기술검토건명	강동대교 RAMP-D 기초변경에 따른 설계도서 적정성 검토		
공 구	서 외 4 공 구	검 토 구 분	구 조
검 토 기 간	2001. 10. 19 ~ 2001. 11. 16	검 토 자	원종국,이종성,조동철,전종철
근 거 공 문	경건일2001-17(2001. 10. 19)	회 신 공 문	용마(경기) 제2001 - 200호

서울외곽순환고속도로(판교~퇴계원간) 확장공사 제4공구 시행과 관련하여 강동대교 RAMP-D 기초변경 설계도서에 대한 적정성을 검토하고자 함.

1. RAMP-D 교대2

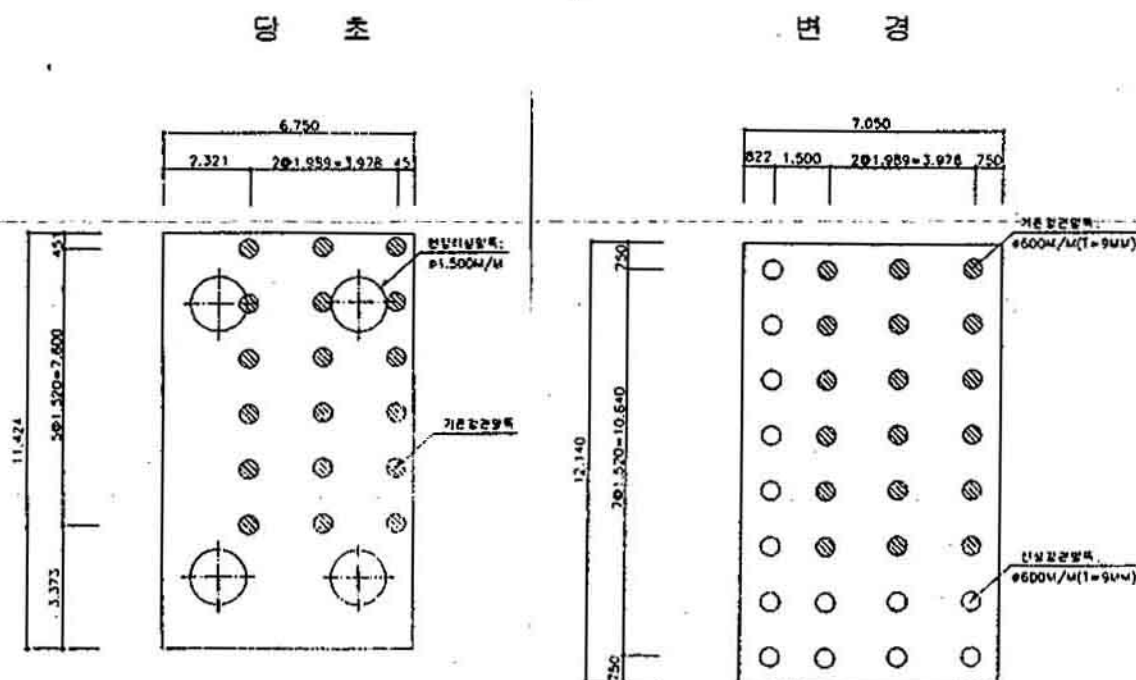
- 기존 강관말뚝(φ600)과 간섭되어 현장타설말뚝 시공이 불가하므로 강관말뚝(32본)으로 변경하여 기존 강관말뚝(18본)을 유용함.

구 분	당 초	변 경	비 고
기 초	B = 11.424m L = 6.750m T = 1.500m	B = 12.140m L = 7.050m T = 1.500m	
벽 체	H = 6.400m	H = 7.300m	기존 강관말쪽 두부 보강을 위하여 기초 바닥 EL.조정
P I L E	현장타설말쪽 φ1500, 4본	강관말쪽 φ600, 32본 (신설 14본)

구 분		전 단 력		휨 모 멘 트		비 고
		단 면 력	소요철근량	단 면 력	소요철근량	
벽체	원설계	$\phi S_o=103.4\text{tf}$ $>S_u=16.4\text{tf}$	전단철근 불필요	$\phi M_n=183.0\text{tf.m}$ $>M_u=31.3\text{tf.m}$	D25@125 = 40cm ²	
	변 경	$\phi S_o=118.2\text{tf}$ $>S_u=20.7\text{tf}$	전단철근 불필요	$\phi M_n=183.0\text{tf.m}$ $>M_u=58.2\text{tf.m}$	D25@125 = 40cm ²	O.K
요강	원설계	$\phi S_o=77.6\text{tf}$ $>S_u=50.0\text{tf}$	전단철근 불필요	$\phi M_n=104.8\text{tf.m}$ $>M_u=51.4\text{tf.m}$	D22@125 = 31cm ²	
	변 경	$\phi S_o=88.7\text{tf}$ $>S_u=63.8\text{tf}$	전단철근 불필요	$\phi M_n=104.8\text{tf.m}$ $>M_u=41.2\text{tf.m}$	D22@125 = 31cm ²	O.K
뿔강	원설계	$\phi S_o=80.5\text{tf}$ $>S_u=10.3\text{tf}$	전단철근 불필요	$\phi M_n=108.7\text{tf.m}$ $>M_u=3.4\text{tf.m}$	D22@125 = 31cm ²	
	변 경	$\phi S_o=92.0\text{tf}$ $>S_u=22.8\text{tf}$	전단철근 불필요	$\phi M_n=108.7\text{tf.m}$ $>M_u=67.7\text{tf.m}$	D22@125 = 31cm ²	O.K

구 분	강관 PILE : φ600mm × 9t, L=9.1m	비 고
수직허용지지력	평 시 : $68.954 < v_a = 111.594\text{tf}$ 지 진 시 : $93.934 < v_a = 167.392\text{tf}$	O.K
	평 시 : $4.922 < v_a = 33.546\text{tf}$ 지 진 시 : $13.399 < v_a = 59.535\text{tf}$	O.K
강 관 말 쪽 본 체 설 계		
변 위	평 시 : $\delta = 0.22 < \delta_a = 1.5\text{cm}$ 지 진 시 : $\delta = 0.34 < \delta_a = 1.5\text{cm}$	O.K
응 력	평 시 : $\sigma = 779 < \sigma_a = 1400\text{kgf/cm}^2$ 지 진 시 : $\sigma = 1205 < \sigma_a = 2100\text{kgf/cm}^2$	O.K

2. RAMP-D 교각2

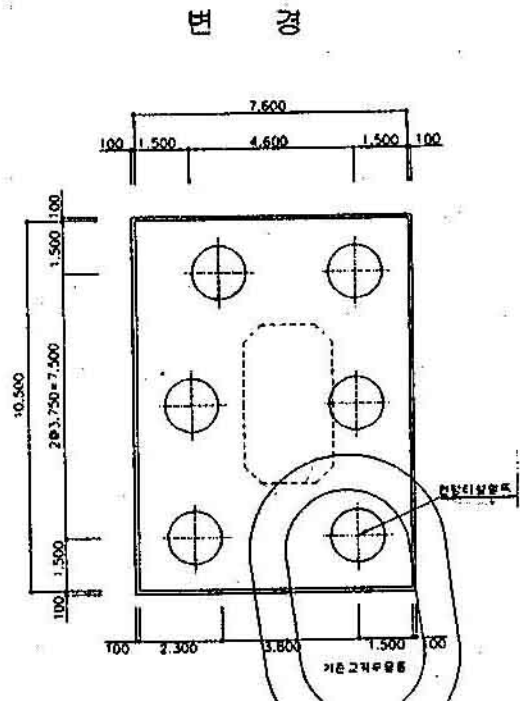
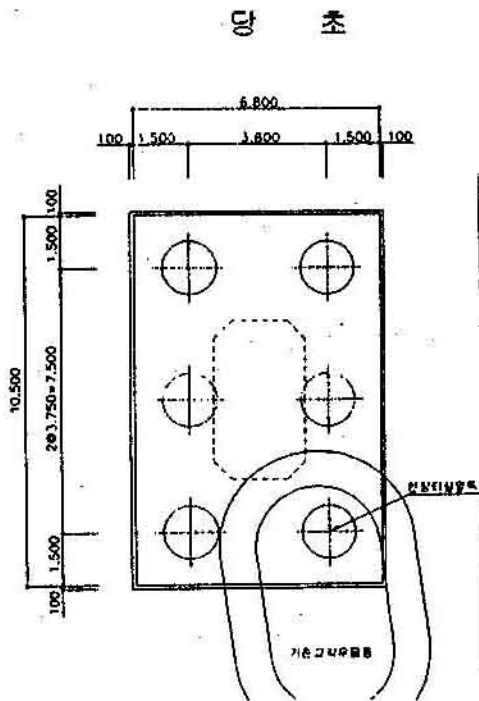
- 기존 우물통과 간섭되어 현장타설말뚝 시공이 불가하므로 기초판의 폭(6.8m→7.6m)을 증가시켜 우물통과의 간섭을 피하여 시공함.

구 분	당 초	변 경	비 고
기 초	B = 10.500m L = 6.800m T = 2.000m	B = 10.500m L = 7.600m T = 2.000m	
P I L E	현장타설말뚝 φ1500, 6본	변 경 없 음	
기초주철근	교축직각 : D29 교 축 : D25	교축직각 : D25 교 축 : D29

구 분			검 토 내 용	비 고
현 장 타 설 말 뚝	수직지지력		평 시 : $272.022 < v_a = 545.852\text{tf}$ 지 진 시 : $435.761 < v_a = 642.063\text{tf}$	∴O.K
	수평지지력		평 시 : $12.818 < H_a = 255.148\text{tf}$ 지 진 시 : $46.07 < H_a = 452.815\text{tf}$	∴O.K
	본체	변 위	평 시 : $0.79 < \delta_a = 1.5\text{cm}$ 지 진 시 : $0.44 < \delta_a = 1.5\text{cm}$	∴O.K
	설계	단면검토	$P_u = 522.416 < \phi P_n = 2663.686\text{tf}$ $M_u = 95.917 < \phi M_n = 485.297\text{tf.m}$	∴O.K
기 초	단면	교축직각 방 향	$M_u = 172.239 < \phi M_n = 188.148\text{tf.m (D25@125)}$ $S_u = 104.174 < \phi S_c = 106.329\text{tf}$	∴O.K
	검토	교축방향	$M_u = 142.205 < \phi M_n = 237.495\text{tf.m (D29@125)}$ $S_u = 114.021 < \phi (S_c + S_s) = 161.985\text{tf (D22, 2EA, S=50cm)}$	∴O.K

3. RAMP-D 교각3

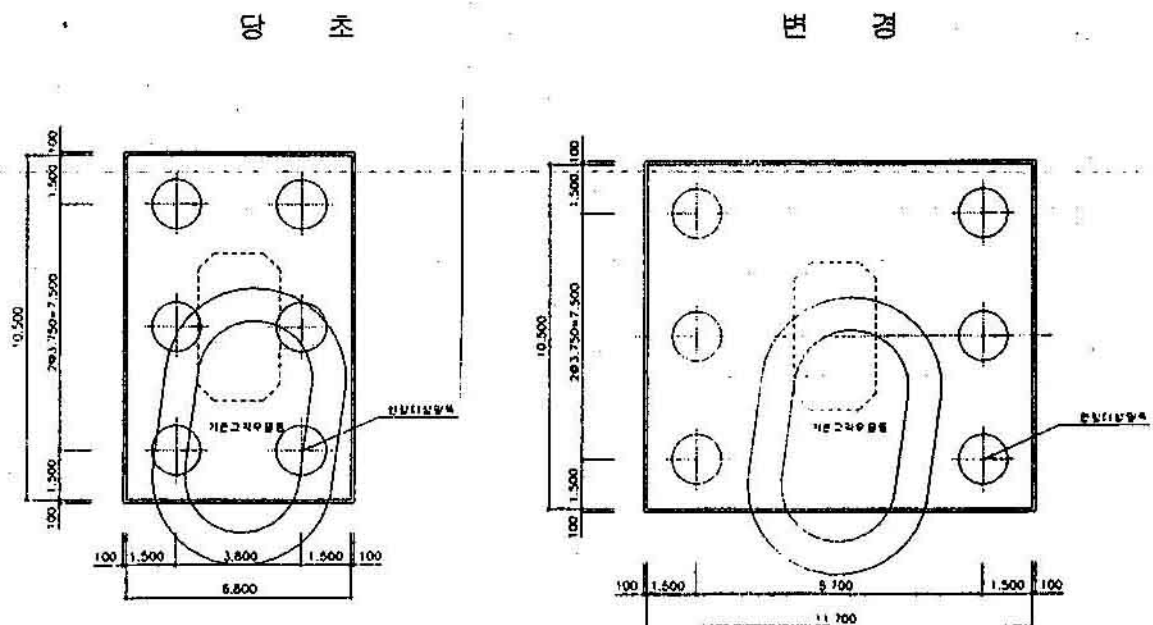
- 기존 우물통과 간섭되어 현장타설말뚝 시공이 불가하므로 기초판의 폭을 증가 (6.8m→11.7m)시켜 우물통과의 간섭을 피하도록 함.

구 분	당 초	변 경	비 고
기 초	B = 10.500m L = 6.800m T = 2.000m	B = 10.500m L = 11.700m T = 2.000m	
P I L E	현장타설말뚝 φ1500, 6본	변 경 없 음	
기초주철근	교축직각 : D29 교 축 : D25	교축직각 : D29 교 축 : D32

구 분			검 토 내 용	비 고
현 장 타 설 말 뚝	수직지지력		평 시 : $328.094 < v_a = 545.842\text{tf}$ 지 진 시 : $441.728 < v_a = 642.063\text{tf}$	∴O.K
	수평지지력		평 시 : $11.333 < H_a = 255.148\text{tf}$ 지 진 시 : $53.587 < H_a = 452.815\text{tf}$	∴O.K
	본체 설계	변 위	평 시 : $0.793 < \delta_a = 1.5\text{cm}$ 지 진 시 : $0.535 < \delta_a = 1.5\text{cm}$	∴O.K
		단연검토	$P_u = 441.728 < \phi P_n = 2663.686\text{tf}$ $M_u = 38.369 < \phi M_n = 559.070\text{tf.m}$	∴O.K
기 초	단면	교축직각 방 향	$M_u = 154.296 < \phi M_n = 237.489\text{tf.m (D29@125)}$ $S_u = 102.764 < \phi S_c = 106.329\text{tf}$	∴O.K
	검토	교축방향	$M_u = 340.117 < \phi M_n = 362.838\text{tf.m (D32@100)}$ $S_u = 97.587 < \phi S_c = 106.329\text{tf}$	∴O.K
